# COMUNE DI PIEVE DI CENTO

Prot. 0003683/2026 del 23/04/2026  
Procedimento n. 469/2024

**OGGETTO: Procedimento autorizzatorio unico di VIA relativo al progetto “Agrivoltaico avanzato denominato RNE21 dotato di accumulo, con una potenza di 18.469,44 kWp, situato su terreni agricoli” localizzato in località Poggetto nel Comune di San Pietro in Casale (BO) con opere di connessione nei comuni di Pieve di Cento (BO) e Cento (FE) e proposto da RNE21 S.r.l. - Invio parere di competenza in merito all’autorizzazione paesaggistica a seguito delle modifiche del tracciato.**

Progetto revisionato (stralcio elaborato RNE21.VA.T.16.02)

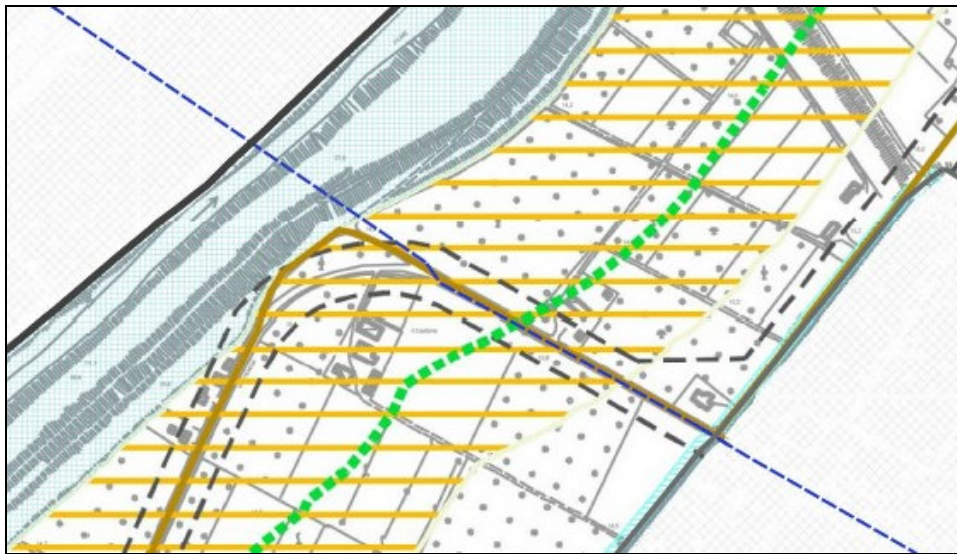
Si comunica che parte dell'area interessata dal passaggio del cavidotto in territorio comunale è compresa nella fascia di interesse paesaggistico dei corsi d'acqua come da art. 142, lettera c) del D.Lgs. 42/2004.

In tale fascia, profonda 150 metri dal piede esterno dell'argine maestro del fiume Reno, tutti gli interventi su edifici esistenti o di modificazione morfologica del territorio che alterino lo stato dei luoghi, sono soggetti ad "autorizzazione paesaggistica" di cui all'art. 146 del suddetto D.Lgs..

Malgrado l'area vincolata, **l'autorizzazione paesaggistica in questo caso non è richiesta** in quanto le opere ricadono negli interventi descritti nel punto A.15 dell'allegato A del D.P.R. 31/2017: *"fatte salve le disposizioni di tutela dei beni archeologici nonché le eventuali specifiche prescrizioni paesaggistiche relative alle aree di interesse archeologico di cui all'art. 149, comma 1, lettera m) del Codice, la realizzazione e manutenzione di interventi nel sottosuolo che non comportino la modifica permanente della morfologia del terreno e che non incidano sugli assetti vegetazionali, quali: volumi completamente interrati senza opere in soprasuolo; condotte forzate e reti irrigue, pozzi ed opere di presa e prelievo da falda senza manufatti emergenti in soprasuolo; impianti geotermici al servizio di singoli edifici; serbatoi, cisterne e manufatti consimili nel sottosuolo; tratti di canalizzazioni, tubazioni o cavi interrati per le reti di distribuzione locale di servizi di pubblico interesse o di fognatura senza realizzazione di nuovi manufatti emergenti in soprasuolo o dal piano di campagna; l'allaccio alle infrastrutture a rete. Nei casi sopraelencati è consentita la realizzazione di pozzetti a raso emergenti dal suolo non oltre i 40 cm".*
